サブドレン他水処理施設 既設ピット復旧に関する補足説明資料

2020年4月21日 東京電力ホールディングス株式会社

地下水ドレン移送配管電動弁他設置に伴う実施計画の 変更認可申請の補足説明資料

No.49ピット復旧: 配管仕様変更箇所

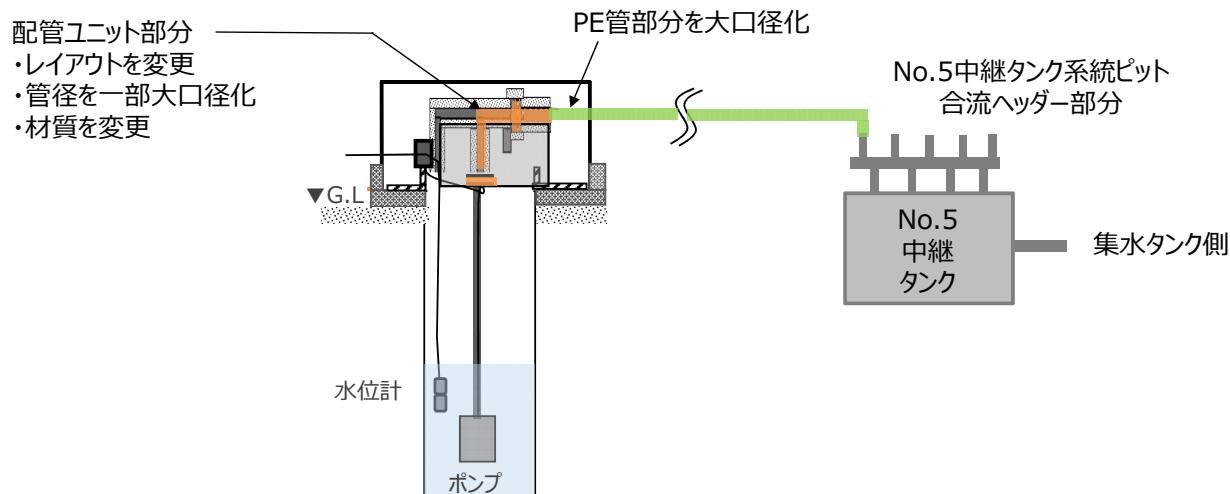
- ・現在運用中のサブドレンピットでは析出した鉄分により揚水配管等が詰まり、稼働率低下が発生している。
- ・また、配管構成が複雑なため清掃工程が多く、作業に時間がかかり、被ばく量低減が課題となっている。
- ・揚水配管等の詰まり抑制対策、作業工程の短縮のため、配管仕様を一部変更する。

項目	増強ピット	No.49ピット
配管ユニット簡略化	 <p>STPG370 (32A) STPG370 (40A) PE管(32A) SUS316LTP (32A) PE管(40A) 中継タンク側 ポンプ側</p>	 <p>SUS316LTP (50A) PE管(80A) 中継タンク側 SUS316LTP (32A) PE(32A) ポンプ側</p>
配管レイアウト	<ul style="list-style-type: none"> 曲がり部分が3ヶ所あるため詰まりが発生しやすい 継手数が多く、配管が重いため保守点検の作業負担が大きい 	<ul style="list-style-type: none"> 曲がり部分を1ヶ所まで減らし、配管内の詰まり発生を抑制 配管レイアウトを簡略化・軽量化し、保守点検の作業負担を軽減
配管径	PE管口径が40Aと小さいため、析出物が詰まりやすいと想定	中継タンク側PE管口径を80Aに、配管ユニットの一部の口径を50Aに拡大し、配管閉塞までの期間を延長可能と想定
材料	配管ユニット部分にSTPG370, SUS316LTP材を使用	配管ユニット部分にSUS316LTP材を使用

漏えい発生・拡大防止への対応

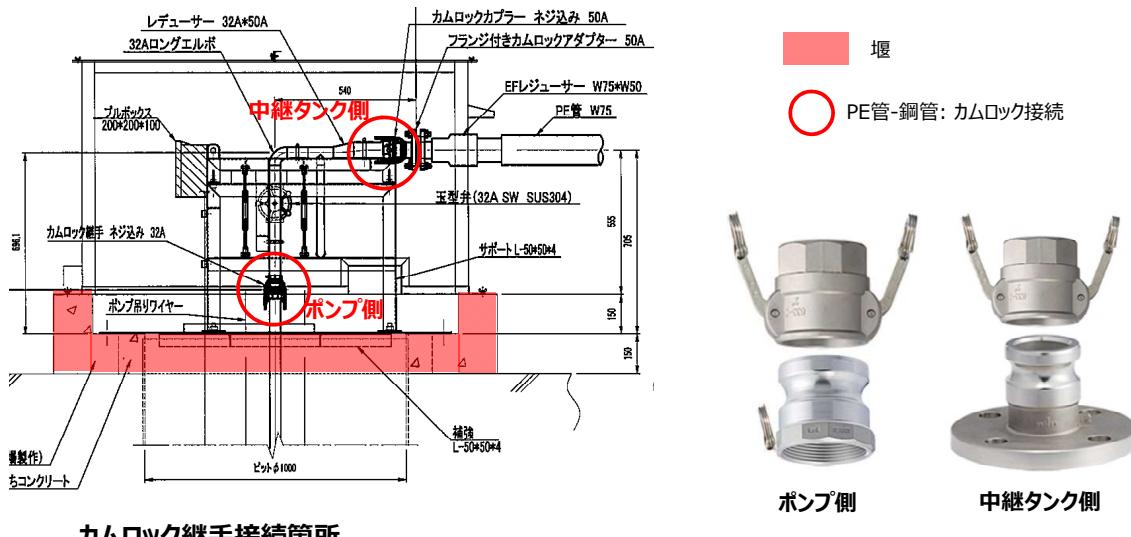
- ・钢管部分は工場での溶接により一体化構造とし、継手部分を極力減らしている。
- ・PE管と钢管のカムロック継手部分は、フランジと一体型のカムロックにより接続する。カムロックはロック式レバー付きの製品を採用し、緩みを防止する。
- (カムロック継手はSARRY, KURION等の汚染水処理設備においても採用実績あり)

- ・継手部分が堰の中に収まる配管レイアウトとし、漏洩拡大防止を図る。

地下水ドレン集水設備概略系統図

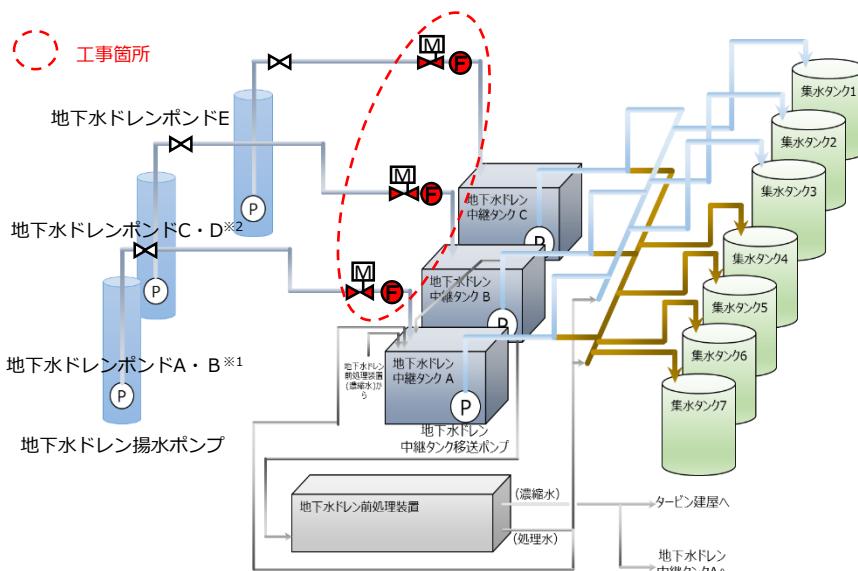
- 本工事は、地下水ドレン集水設備で汲み上げた地下水の移送流量調整作業時の手動弁操作による現場作業低減および設備の操作性向上を目的として、免震重要棟集中監視室より遠隔操作ができるよう電動弁および流量計を設置する工事を行う。尚、各種弁の運用を以下とする。

- ・既設手動弁：「開・施錠」とする
- ・電動弁：「遠隔操作による開閉」（大雨時等、適宜開度調整を行う）
電動弁故障時は電動弁を手動「開」のうえ、既設手動弁で流量調整を行う
本工事に伴い、Ⅱ 2.35 サブドレン他水処理施設の添付資料-7の配管概略図を変更する。

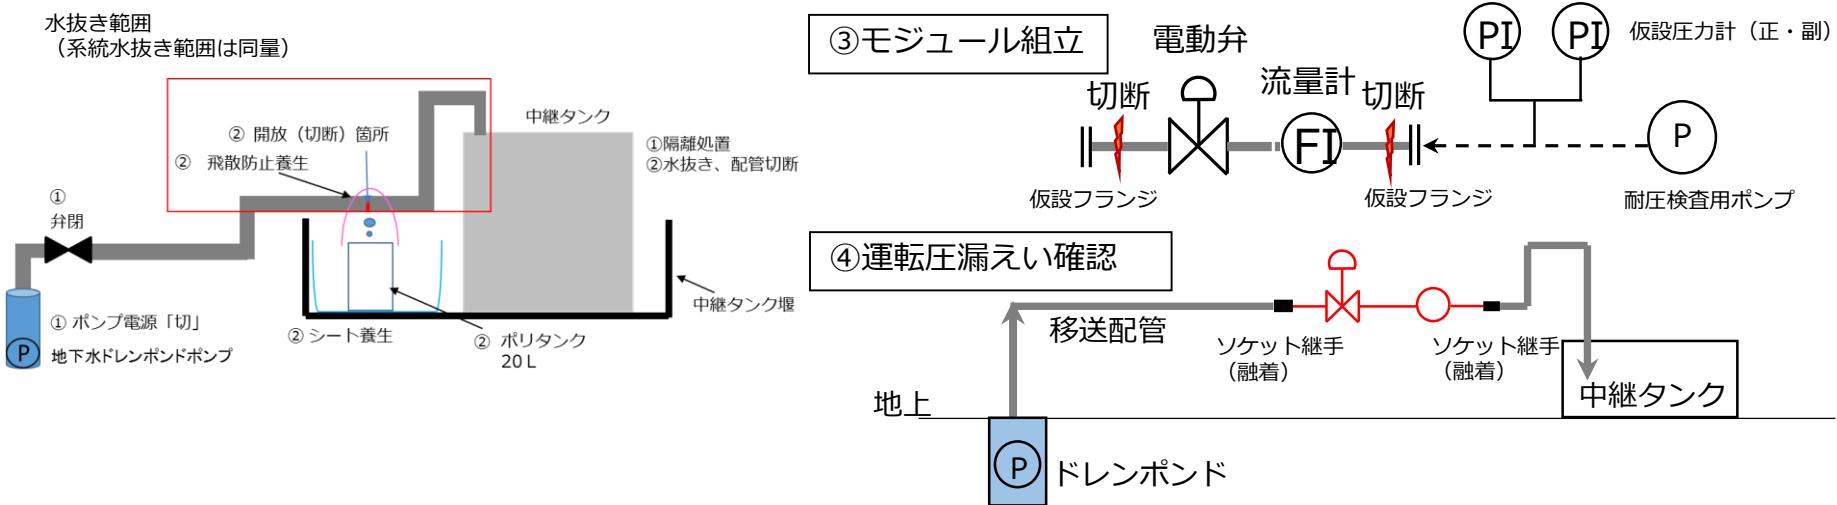
- 今回追設する電動弁及び流量計については、漏えい発生防止及び漏えい拡大防止策が、実施計画（Ⅱ章2.35添付資料-11）に沿って実施する。具体的な工事仕様は、以下の通りである。

3.電動弁・流量計については、モジュール組立を行い既設PE管の切断箇所にソケット継手による融着により取付ける。

■電動弁の仕様

種類：リミトルクバルブコントロール（グローブ弁）

口径：50mm、

流量：0m³/h～7.2m³/h

■流量計の仕様

種類：電磁式流量計

口径：50mm

測定範囲：0m³/h～18m³/h

精度：±3%
